滝野川第五小学校

改築レター

令和7年9月

2 第1回新築基本設計検討会を開催しました 令和7年7月29日（火）

A案 北西側配置（L字型・3階建て）

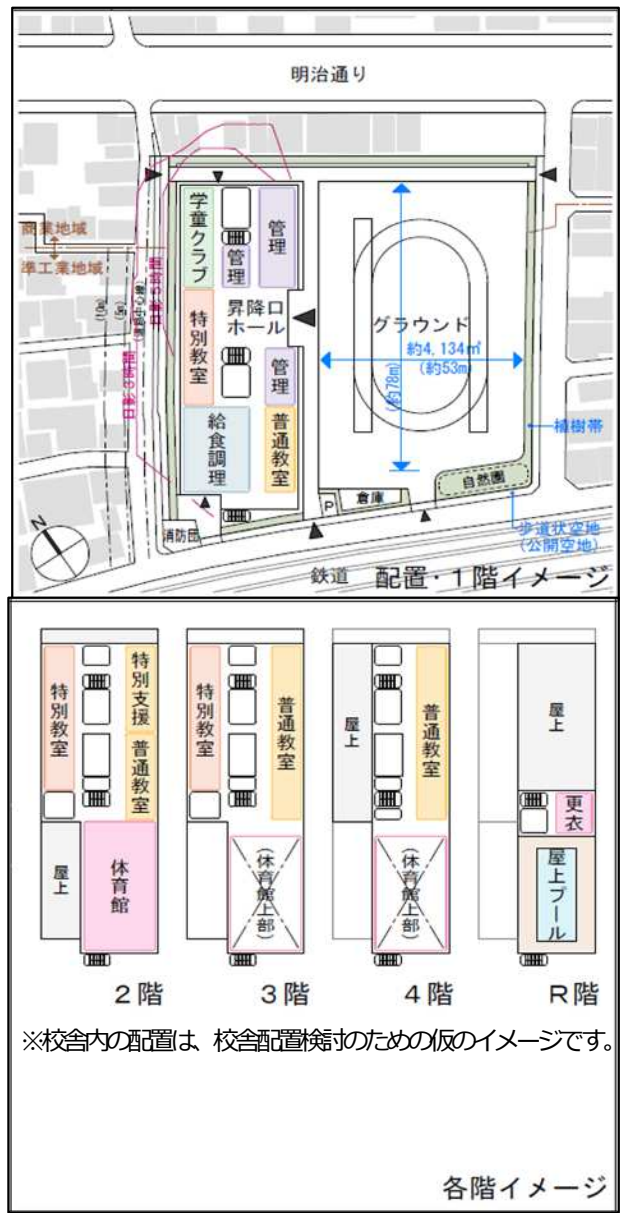
- ・現在の滝五小と同じ形
- ・（現在と同じ形のため）近隣への音や声、日影の影響も大きく変わらない
- ・3階建てのため移動の負担が小さい

- ・3つの案の中でグラウンドが一番狭い
- ・石神井川が氾濫した際など緊急避難できるよう、体育館は2階のほうが良い。

B案 西側配置（I字型・4階建て）

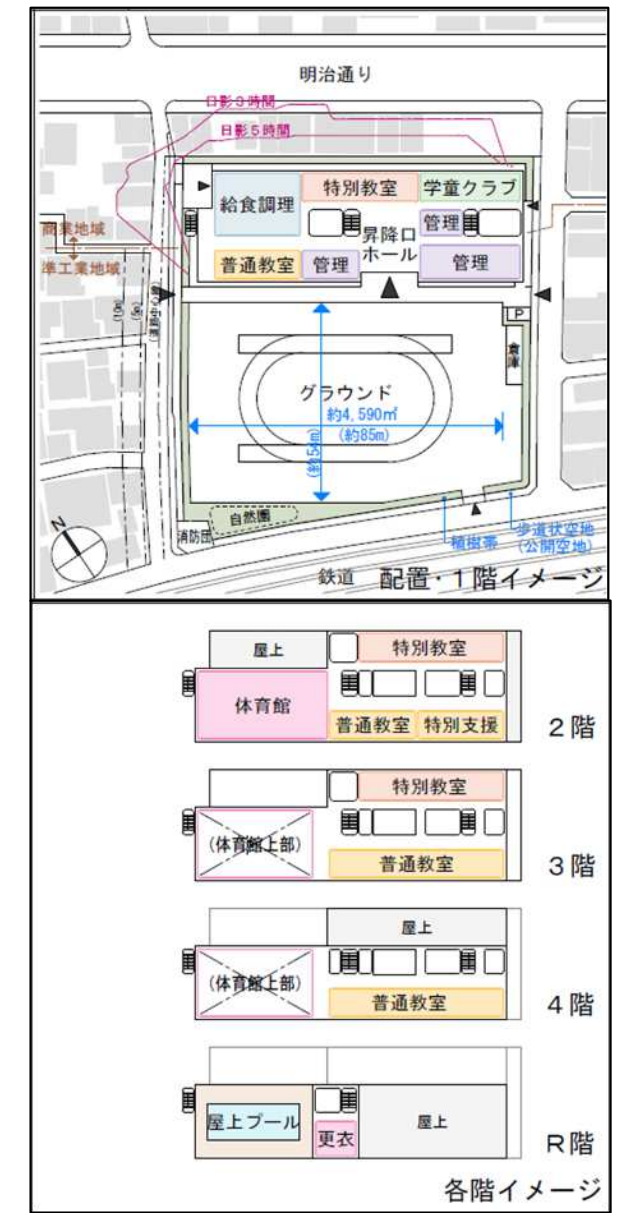
- ・グラウンド面積が広い
- ・校舎内の動線がわかりやすい
- ・夕方の西日を校舎で遮ってくれる

- ・4階建てのため、移動時の児童への負担が大きい
- ・（校舎内のレイアウトを考える際は）非常時の避難経路として昇降口や階段位置の検討が必要
- ・校舎の配置が現状と変わるため、北側近隣への声や音の対策が必要
